천정 조명기구 설치방안 검토

계약명	안국역 독립운동 테마역사 조성 2단계 사업 실시 설계용역
출처	원안용 : 천정 간접 조명 디테일
일자	2018.12. 00000000000000000000

당초(설계)안

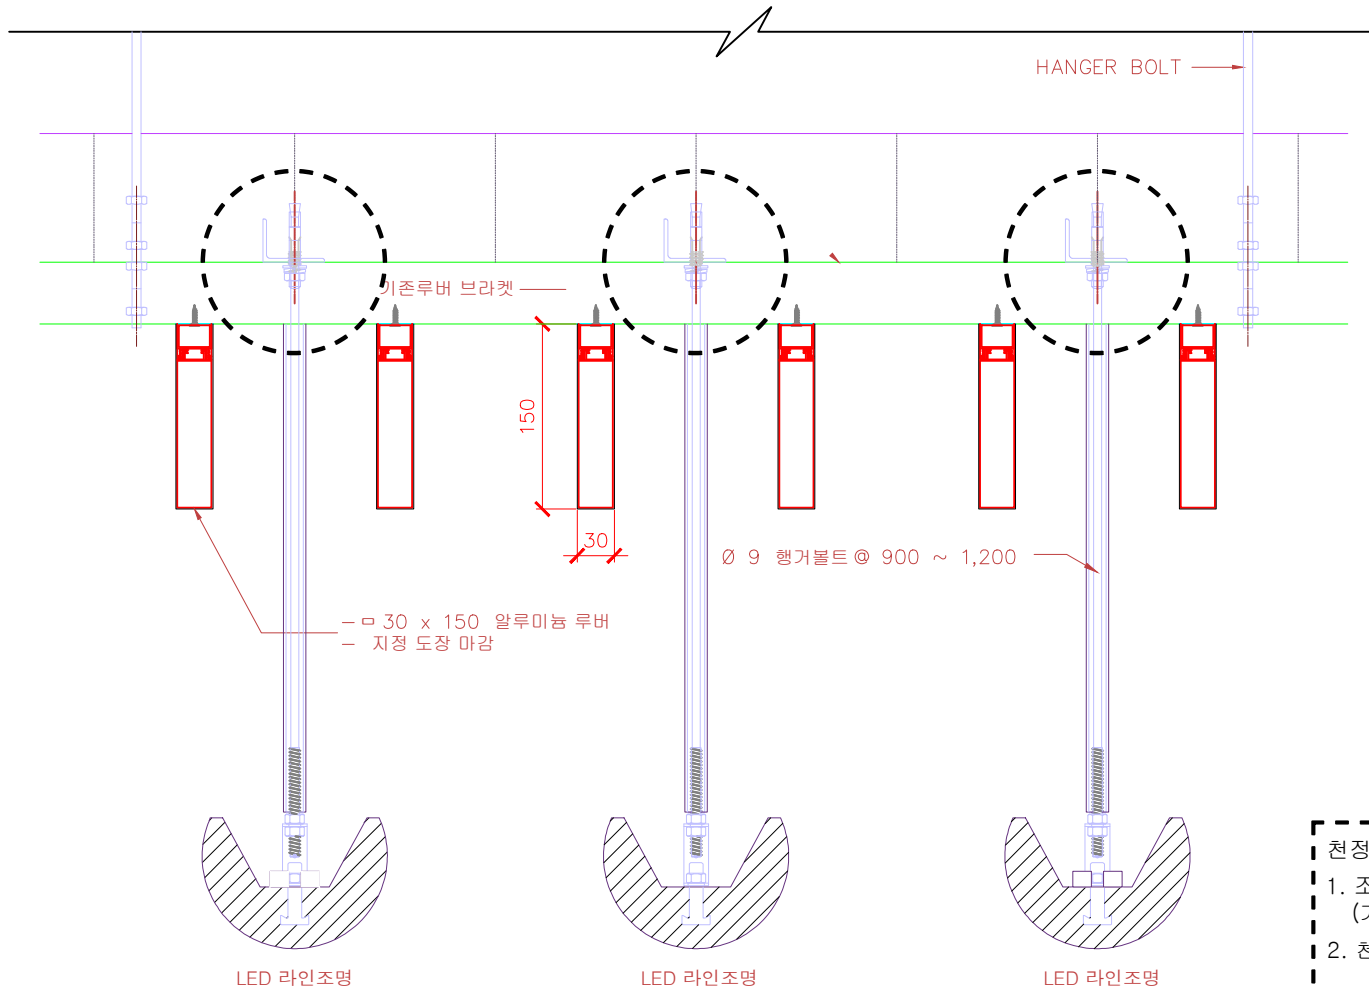
- 천정 조명기구 설치 설계안 검토
- 조명기구 고정 : 기존루버 브라켓에 연결
(기존 부재에하중부담 가중됨.)
 - 천정조명기구 좌, 우 분리됨 (2 개)
-> 배열을 일직선으로 맞추기 어려움

천정 조명기구 상부트러스 방식

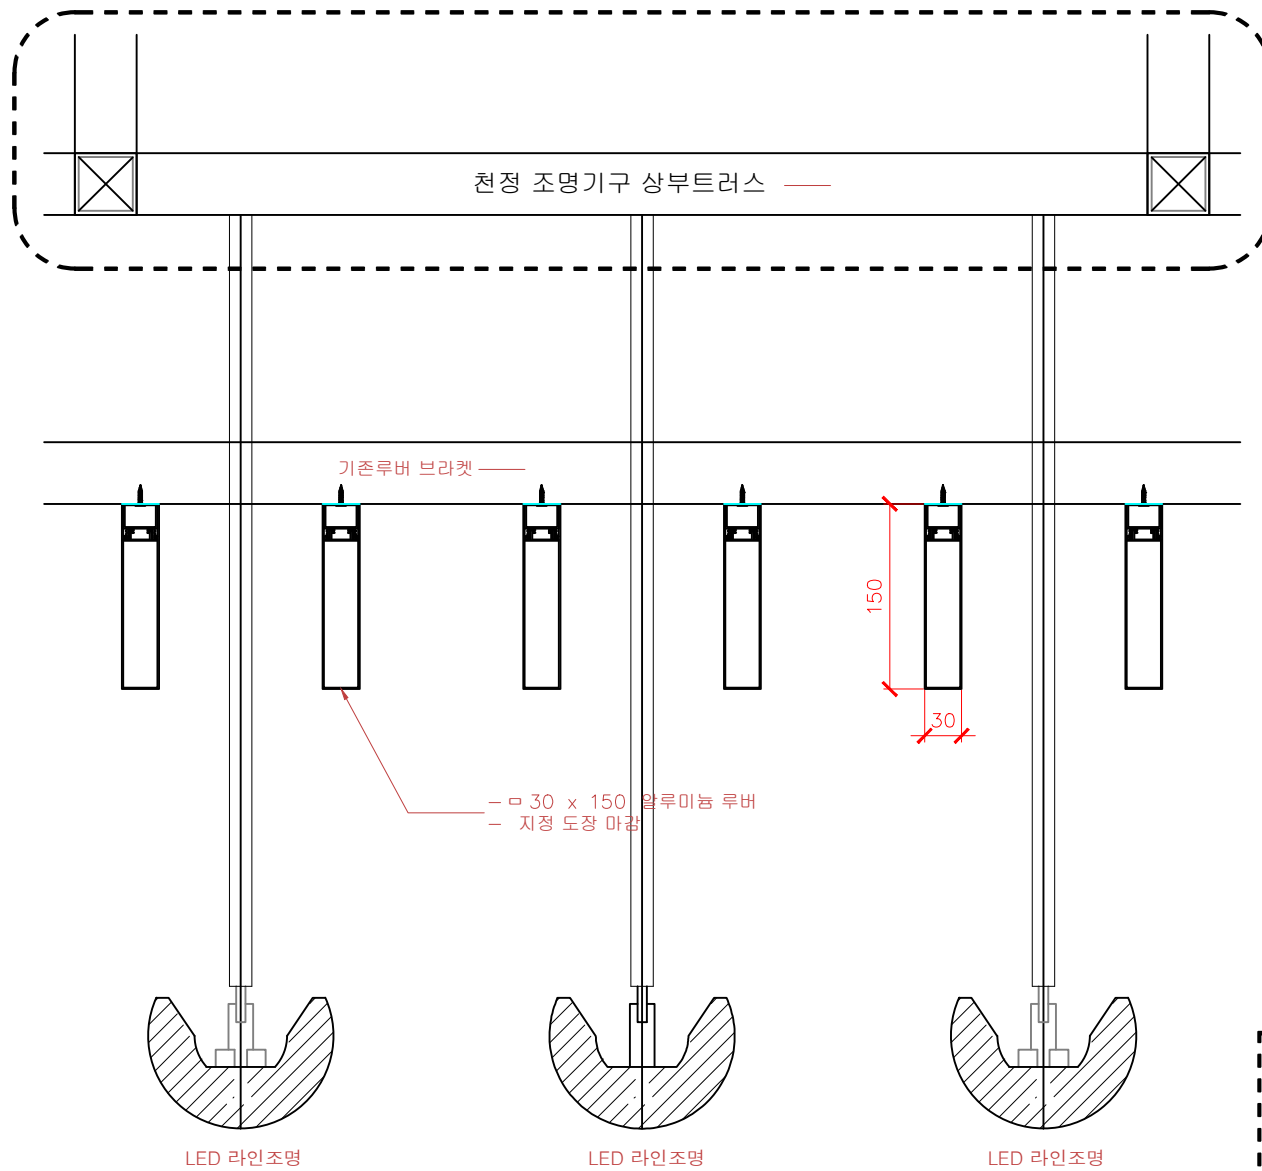
검 토 안

1. 기존루버 상부에 트러스로 설치한 후
행거방식으로 조명기구를 설치검토.
